VERKSTADS- MEDDELANDE

BETR.	OLJETRÅGS- PACKNING B 20, B 21, B 30	PRODUKT	P
		GRUPP	21
		NR	
DATUM	September 1974		35

Ändrad märkning för montering av oljetrågspackning

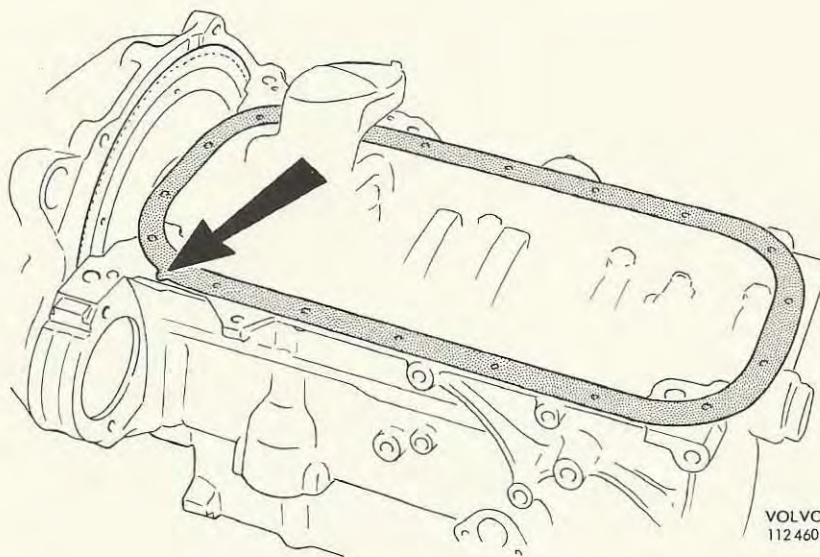
"Tungan" vänds i riktning mot startmotorns fläns

Packningen har hittills varit försedd med märkningen "BLOCKSIDA". Denna märkning utgår och ersätts med en liten "tunga" på packningen. Denna tunga skall vid monteringen vändas mot flänsen för startmotorn, se bilden.
